耐震設計審査指針の改訂に伴う

四国電力株式会社 伊方発電所 3号機

耐震安全性に係る評価について

原子力安全・保安院

図 - 2 四国北西部の中央構造線断層帯のセグメント区分

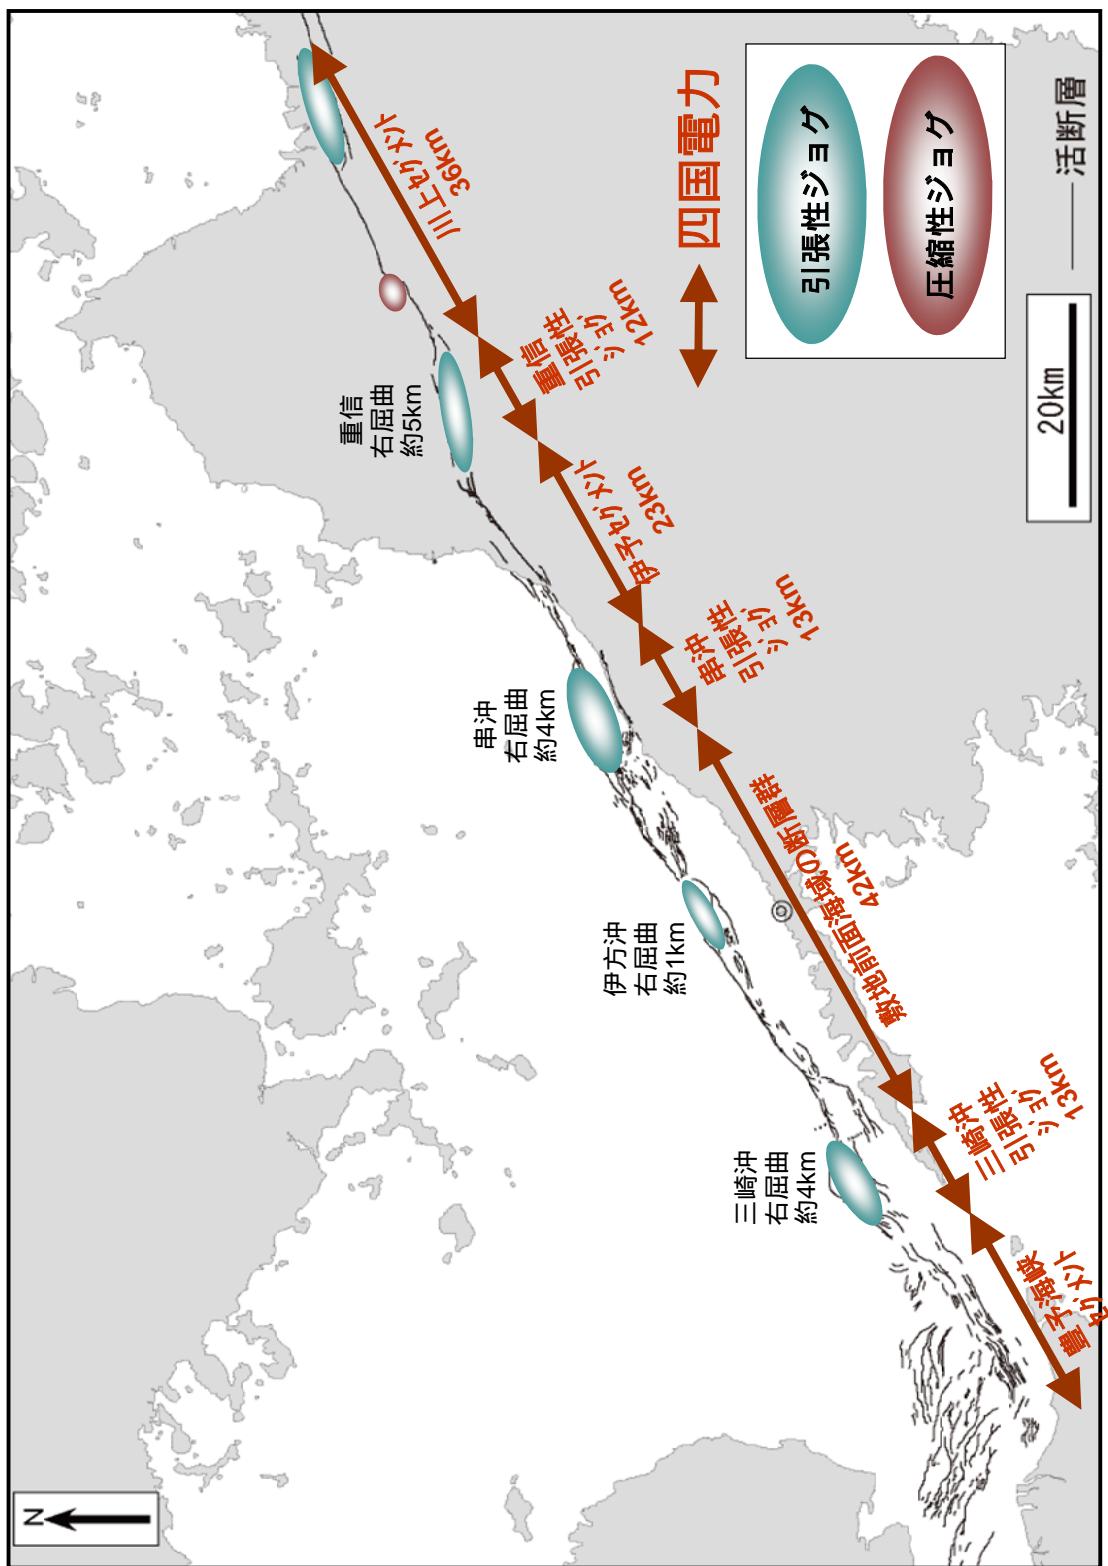
四国北西部の中央構造線断層帯のセグメント区分に関しては、敷地前面の伊方沖引張性ジョグ（右屈曲量約1km）で区分しないで、屈曲量が大きい串沖引張性ジョグ（右屈曲量約4km）及び三崎沖引張性ジョグ（右屈曲量約4km）で区分することにより、地震動評価上、相対的に厳しくなる設定となっていること、陸域及び海域の地質・地質構造に係る調査結果を基に、既往文献<sup>(2)(4)～(11)</sup>によるセグメント区分も踏まえた上で、四国北西部の中央構造線断層帯のセグメント区分を実施していることを確認した。

敷地前面海域の断層群の地震動評価上の長さに関しては、中央構造線断層帯のようにセグメントが連続している活断層帯における地震発生セグメントの連動性を踏まえ、他のセグメントとの連動を地震動評価上考慮することを前提に、震源モデルの格子分割も踏まえた上で串沖及び三崎沖の引張性ジョグにおける断層トレースの分岐形状の接点間に相当する約54kmを評価していることを確認した。

図 - 3 敷地前面海域の断層群の基本震源モデル及び不確かさを考慮した震源モデル

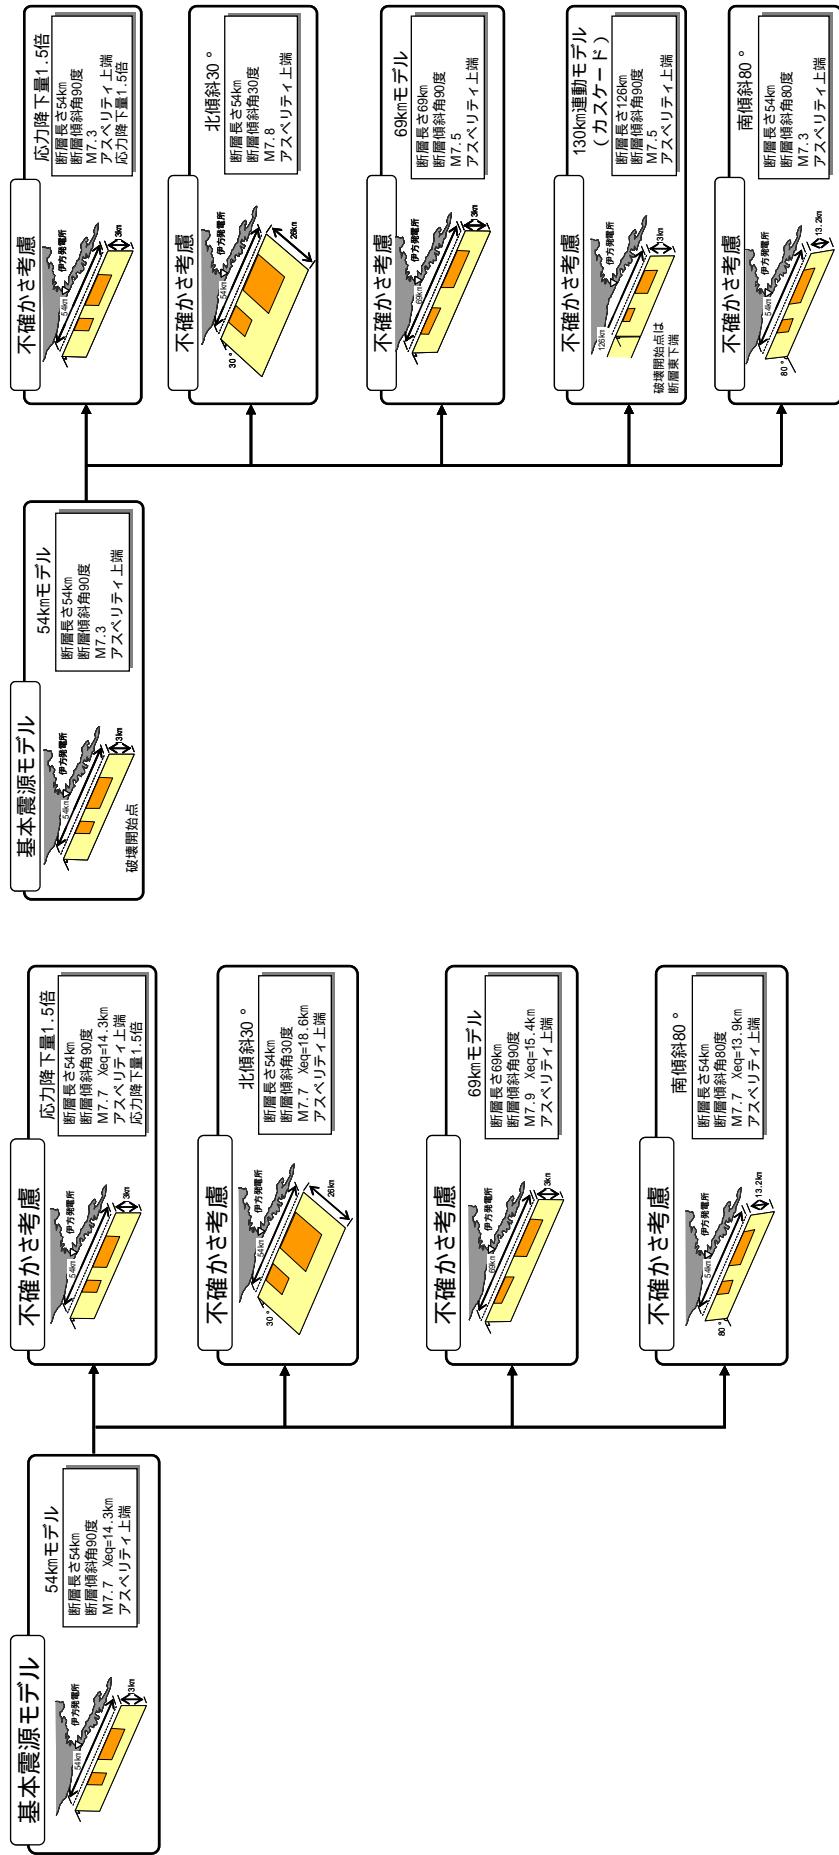
敷地前面海域の断層群による地震を想定する際の地震発生層の上限深さについては、気象庁カタログ（1997年10月～2007年7月）<sup>(24)</sup>を用いた内陸地殻内の微小地震分布による検討や、敷地前面海域の断層群の断層トレース下方において断層が収斂し三波川變成岩類と領家花こう岩類が会合する深さから、安全評価上、深さを2kmと浅く設定していること、同下限深さについては、中央構造線断層帯における地震発生層下限深さに係る地震調査委員会等の知見から深さを15kmと設定し、地震波トモグラフィーの結果及びキュリ一点深度の知見と整合的であること、これらの結果から、地震発生層の厚さを13kmと設定していることを確認した。

基本震源モデルのパラメータのうち断層長さについては、中央構造線断層帯のようにセグメントが連続している活断層帯における地震発生セグメントの運動性を踏まえて約54kmと設定していること、断層の傾斜については、敷地周辺の内陸地殻内地震の活動性が低く中小地震の震源の面的な配列が認められないことを踏まえ、変動地形学的、地震学的及び地球物理学的な観点から総合的に検討した結果として、傾斜角として90°を設定していることを確認した。また、地震規模については、応答スペクトルに基づく地震動評価において断層長さから松田（1975）<sup>(16)</sup>の関係式を基に設定していること、断層モデルを用いた手法による地震動評価において断層面積と地震モーメントの関係をもとに設定していること、アスペリティの位置については基本方針として地質調査の結果に基づき引張性ジョグ以外の区間に設定していること、その他のパラメータについては地震調査委員会（2005）等<sup>(25)(26)</sup>を参考に設定しており、その内、応力降下量

不確かさを考慮した震源モデルのパラメータのうち断層長さについては、基本震源モデルの断層長さとして設定した約 54km を超えて断層の破壊が伝播する場合には、隣り合うセグメントとの連動を想定するが、仮にジョグの全長を震源断層に含めた長さである約 69km を不確かさとして考慮し、ジョグ区間の下方に震源モデルの背景領域を設定していること、断層の傾斜については、地球物理学的な観点から 30 ~ 40 ° 北傾斜と評価されている地質境界断層が震源断層と一致する可能性を否定できないことから、30 ° 北傾斜も不確かさの考慮に含めて検討していること、また、横ずれが卓越する主要な地震の震源断層の傾斜角に若干のばらつきがあることや敷地前面海域の断層群の分布域の地質調査結果等を踏まえ、基本震源モデルの傾斜角 90 ° に対する不確かさの考慮として安全評価上、敷地の方向に傾け、南傾斜 80 ° を想定していることを確認した。

新潟県中越沖地震の震源断層の応力降下量が 1.5 倍程度大きかったことを踏まえた対応については、アスペリティの応力降下量の不確かさとして基本震源モデルのアスペリティの応力降下量の 1.5 倍を考慮し 17.7MPa としていることを確認した。

以上のことから、当院は、敷地前面海域の断層群の基本震源モデルの設定及び不確かさを考慮した震源モデルの設定については妥当なものと判断した。

図 - 4 想定スラブ内地震の震源モデル  
(A - A'断面図)

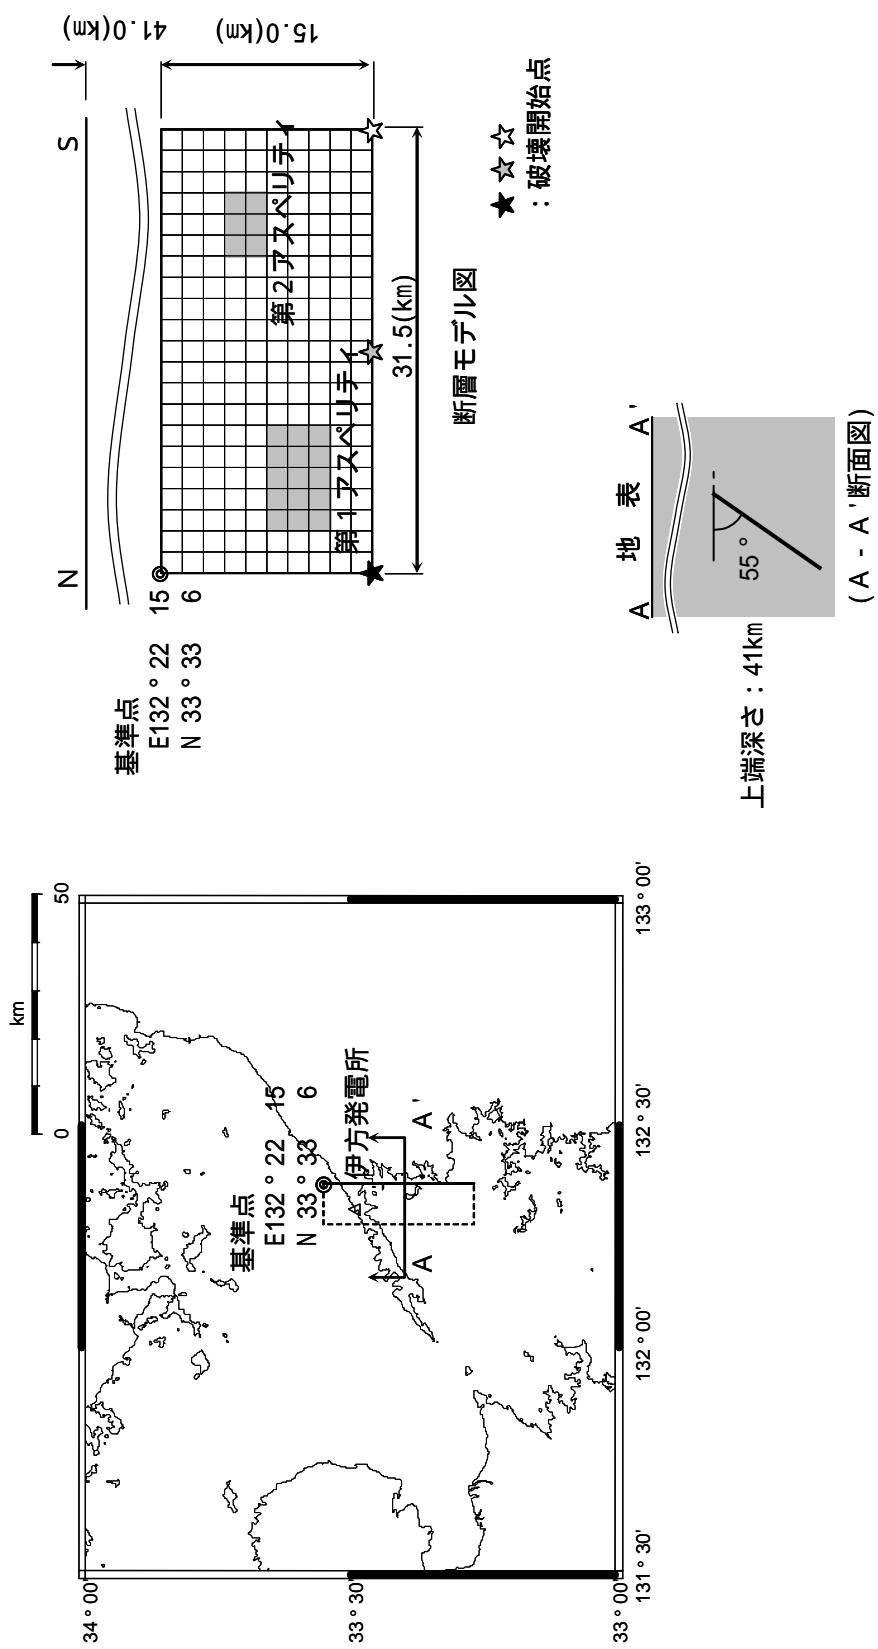
合同 A サブグループでは、四国電力が設定した想定スラブ内地震の震源モデルの妥当性について検討を行った。その検討結果に基づき当院は、不確かさを考慮した震源モデルのパラメータについて、地震規模として敷地周辺の海洋プレート内地震の再評価による既往最大を設定していること、発生位置として安全評価上の観点から敷地下方のフィリピン海プレート内に設定していること、その他のパラメータとして地震調査委員会(2005)等<sup>(25)(26)</sup>を参考に設定していることを確認した。

以上のことから、当院は、想定スラブ内地震の震源モデルの設定については妥当なものと判断した。

図 - 6 基準地震動 Ss の応答スペクトル

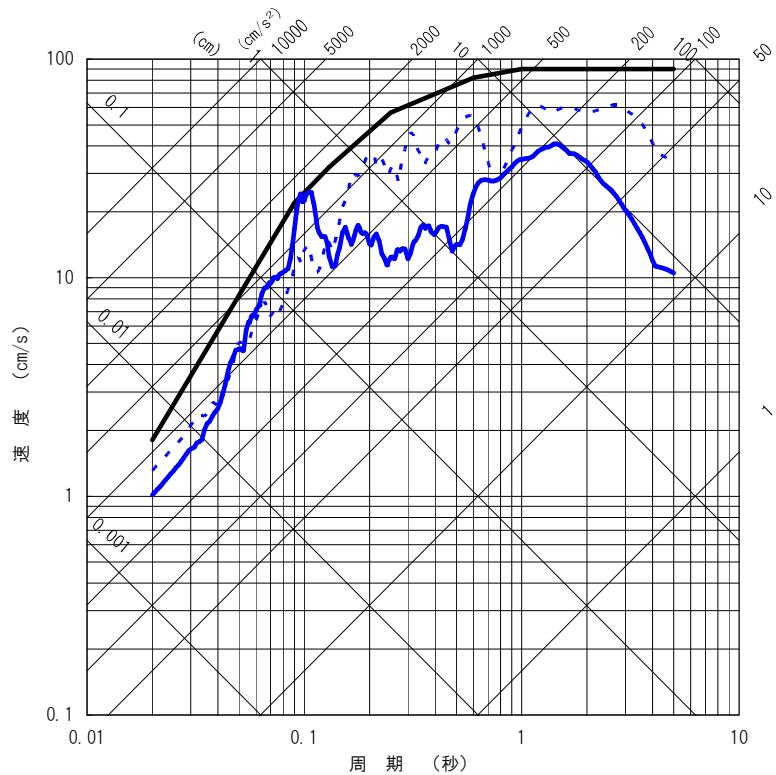
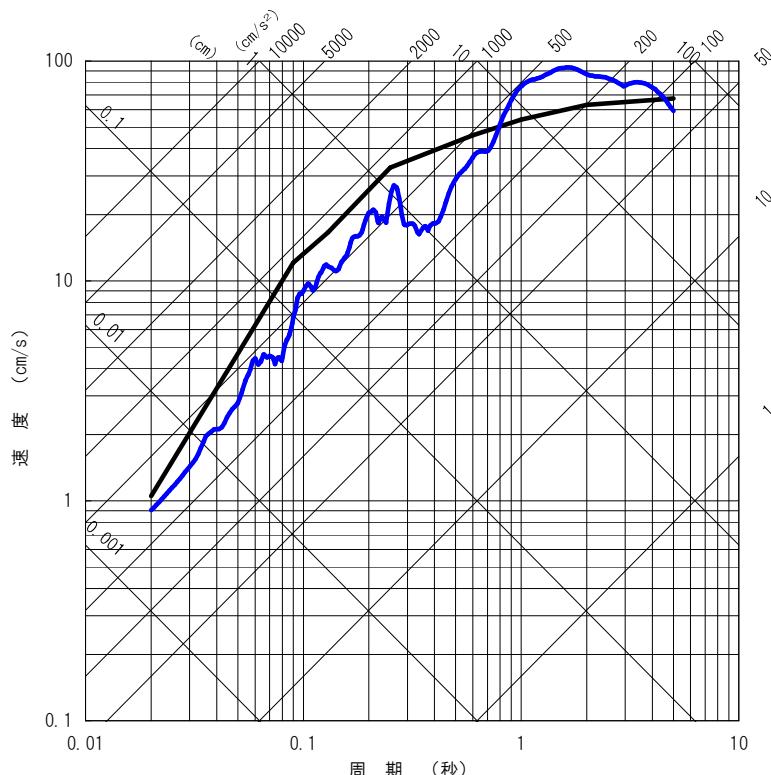
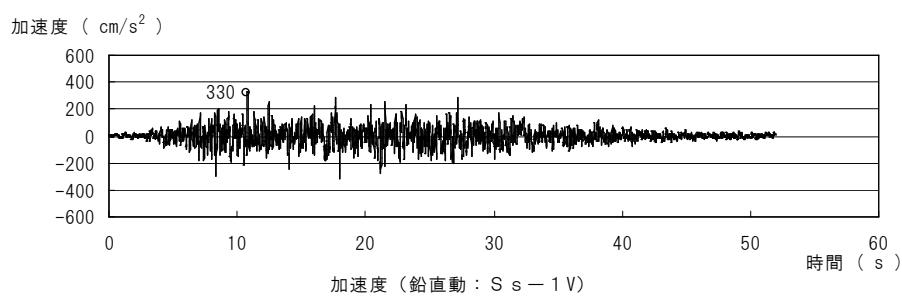
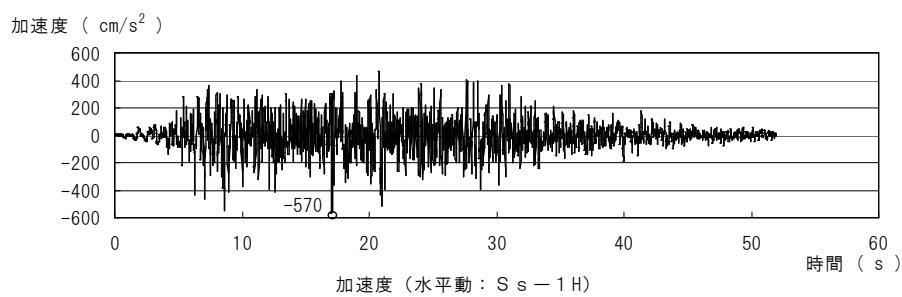
して策定する地震動」の応答スペクトル手法に基づく地震動の評価結果を包絡させて設定していること、基準地震動 Ss-2 については、「震源を特定して策定する地震動」の断層モデルを用いた手法による地震動の評価結果のうち、基準地震動 Ss-1 の設計用応答スペクトルを短周期側で超え、安全性評価の対象とする施設に対して、より厳しい評価となると考えられる地震動を採用していること、また、「震源を特定せず策定する地震動」については、基準地震動 Ss-1H ( 水平方向 ) 及び Ss-1V( 鉛直方向 ) の設計用応答スペクトルを下回っていることから基準地震動 Ss-1 で代表させていることを確認した。

また、四国北西部の中央構造線断層帯の約 130km による地震の震源モデルについてカスケードモデルを適用したケースとスケーリングモデルを適用したケースで評価結果の差が比較的小さいことから、評価結果のより詳細な分析を実施するとともにカスケードモデルとスケーリングモデルの震源パラメータ等の違いについて検討した。その結果、約 130km の断層帯を構成する、敷地前面海域の断層群、伊予、川上の 3 つの地震活動セグメントのそれぞれにおいて生起する地震動を分離して比較すると、敷地前面海域の断層群において生起する地震動が明らかに支配的であること、カスケードモデルとスケーリングモデルの双方における敷地前面海域の震源モデルのアスペリティの応力降下量を比較すると、スケーリングモデルの方が 1 ~ 2 割ほど大きく、評価結果の差の程度と整合的であること、スケーリングモデルにおけるアスペリティの応力降下量については、地震調査委員会の強震動予測レシピが長大断層についてアスペリティ面積比 22% とし Fujii and Matsu'ura(2000) を組み合わせた手法を提案していることを踏まえた上で、短周期レベルが壇・他 ( 2001 )<sup>(34)</sup> に等しくなるよう 34% に設定し算定していることを確認した。

以上のことから、当院は、「震源を特定して策定する地震動」による基準地震動Ssとして、応答スペクトル手法に基づく地震動評価結果を包絡させて基準地震動Ss-1を、断層モデルを用いた手法による地震動評価のうち基準地震動Ss-1の設計用応答スペクトルを一部の周期帯で超える基準地震動Ss-2を設定していることは、妥当なものと判断した。また、「震源を特定せず策定する地震動」について、基準地震動Ss-1の水平方向及び鉛直方向の設計用応答スペクトルを全周期帯において下回ることから基準地震動Ss-1で代表させていることは、妥当なものと判断した。

図 - 8 原子炉建屋の地震応答解析モデル

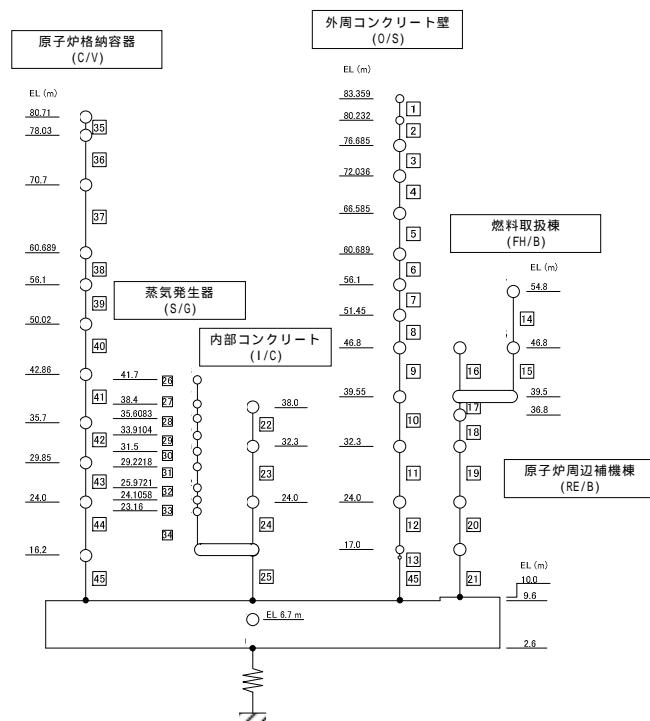
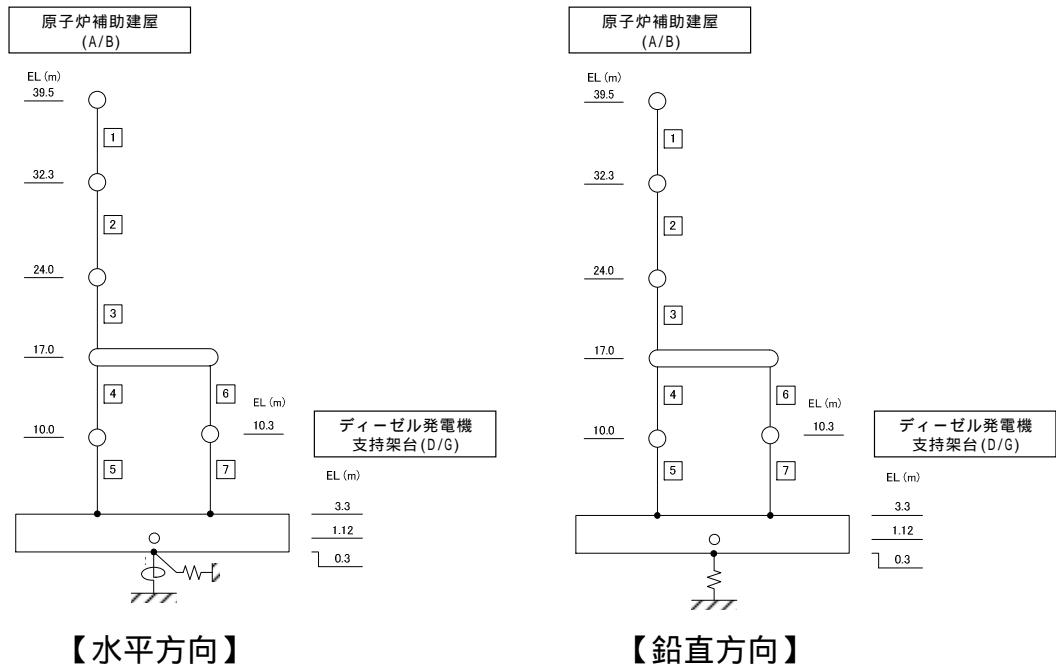
水平方向の地震応答解析モデルについては、既往評価におけるモデルに対して、最新の知見及び基準等を反映したモデルに変更していることから、モデル化に係る変更点の詳細について検討した。

その検討結果に基づき当院は、変更点として、最新の規格・基準等を基に建物・構築物及び重機器の材料物性及び内部コンクリートの鋼板コンクリート構造部分の剛性を再設定したこと、重機器のうち、その固有周期が建屋-地盤連成系の内部コンクリートの固有周期と近接し重量の大きい蒸気発生器のみを連成させ、その他の重機器（原子炉容器、加圧器及び一次冷却材ポンプ）について、個々にモデル化せず内部コンクリートの付加重量として考慮したこと、地盤ばねの剛性評価について、点加振による理論解を面に拡張する際の代表変位、代表回転角の取り方をそれぞれ底面中心の変位から相加平均変位、底面中心の回転角から荷重重み平均回転角としたこと、地盤ばねの減衰評価について、高次（25Hz以上）の減衰制限を取り外し、地盤ばねの減衰係数を算定した上で、モード減衰定数に等価な建屋の粘性減衰系マトリクスに後から組み込む評価に変更したことを確認した。これらの変更点のうち、材料物性については、ヤング係数またはせん断弾性係数で±約5%以内の変動であること、地盤ばねの剛性については、水平ばねで約20%、回転ばねで約50%大きくなっていること、地盤ばねの減衰係数から算定される主要なモードのモード減衰定数は、地盤ばねの減衰の取り方に対してほとんど変化しないことを確認した。

構造Aサブグループでは、既往評価から水平方向の地震応答解析モデルを変更したことによる影響について検討するため、既往評価に用いたモデルの旧耐震指針に基づく基準地震動  $S_2$ （以下「 $S_2$ 」という。）による応答と、耐震バックチェックに用いたモデルの  $S_2$  による応答を比較した。その結果に基づき当院は、 $S_2$  による応答についてモデルによる差異が小さいことを把握した。さらに、既往評価から地震動を変更したことによる影響について検討するため、耐震バックチェックに用いたモデルの  $S_2$  による応答と同モデルの新耐震指針に基づく基準地震動  $S_{s}$  による応答を比較した。その結果に基づき当院は、基準地震動  $S_{s}$  による応答は  $S_2$  による応答と同等または最大で約3割大きい結果となっていることを把握した。

また、水平方向の地震応答解析モデルにおける外周コンクリート壁の剛性については、各層の全断面積を形状係数 ( $\gamma = 2$ ) で除して算出したせん断断面積を基にせん断剛性を設定するとともに、各層の断面形状に応じた断面 2 次モーメントを基に曲げ剛性を設定しているが、軸対称 FEM モデルにより検証した結果から、質点系モデルと軸対称 FEM モデルで固有値解析結果（固有振動数及び振動モード）が概ね一致することを確認した。

鉛直方向の地震応答解析モデルについては、耐震壁及び柱等の断面積に応じた軸剛性を評価していること、外周コンクリート壁及びドーム部の軸対称 FEM モデルを用いた自重解析により算定される節点変位及び荷重の関係を基にドーム部の面外剛性を評価していること等から、鉛直方向の振動特性を考慮できるモデルを適切に設定していることを確認した。

以上のことから、当院は、四国電力が作成した原子炉建屋及び原子炉補助建屋の水平方向及び鉛直方向の地震応答解析モデルについては妥当なものと判断した。
